臺北市政府公告

主旨：核定公告修訂本市都市計畫「臺北市都市計畫劃定山坡地開發建築管制規定第二點、第五點、第六點及第八點」案，並自 113 年 5 月 29 日零時起生效。

修訂本市都市計畫「臺北市都市計畫劃定山坡地開發建築
管制規定第二點、第五點、第六點及第八點」案

113 年 5 月 28 日府都築字第 11300906951 號公告發布實施

圖 1 以邊長 5、10 及 25 公尺坵塊分析內湖、文山區案例平均坡度超過 30%比較圖

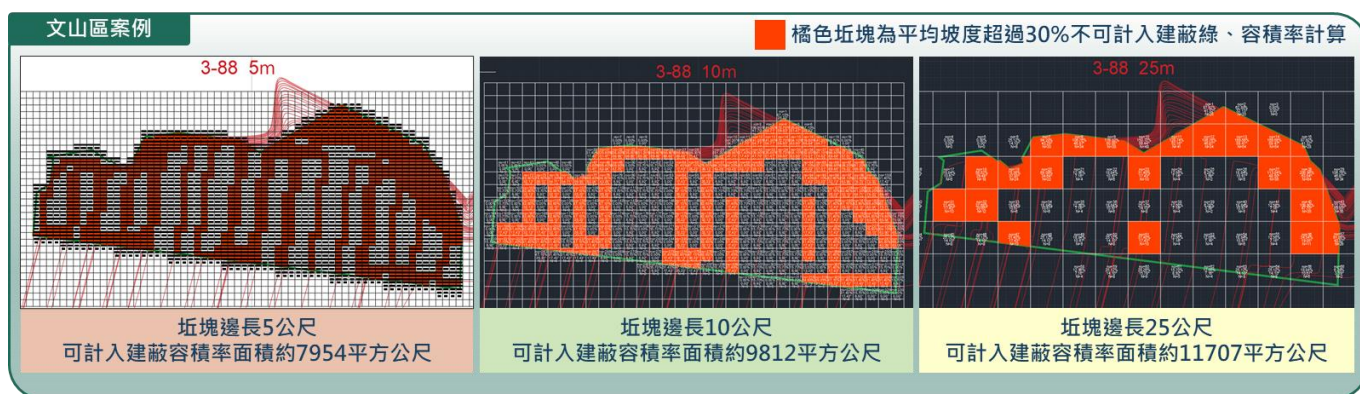
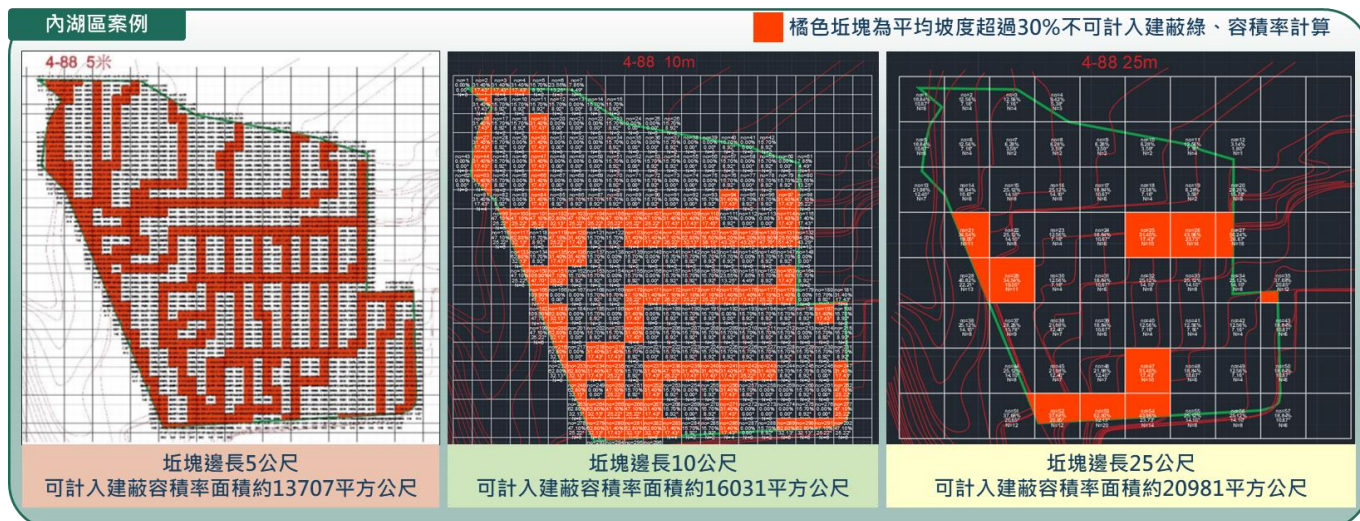
經以建築技術規則設計施工編採邊長 5 及 25 公尺坵塊與 10 公尺

坵塊比較平均坡度分析結果，部分案例（內湖區及文山區案例）當邊長增加時，平均坡度 30% 以下之坵塊增加、可計入建蔽率、容積率面積增加（如圖 1）。另依中華民國大地工程技師公會對其他案例以邊長 10 至 25 公尺坵塊分析平均坡度，採不同邊長之坵塊分析平均坡度時，有機會提高可計入建蔽、容積之面積(如圖 2)。

綜上，以建築技術規則建築設計施工編邊長不大於 25 尺坵塊進行平均坡度分析，因選擇坵塊邊長進行平均坡度分析更有彈性，依上開分析可建築面積有機會較以現行邊長 5 至 10 公尺坵塊進行平均坡度分析為多，可使民眾權益減損情況有所改善，爰配合檢討修訂「屬第一點第六款規定者，得依建築技術規則建築設計施工編第二百六十一條規定並採以整數計之坵塊邊長計算。」。
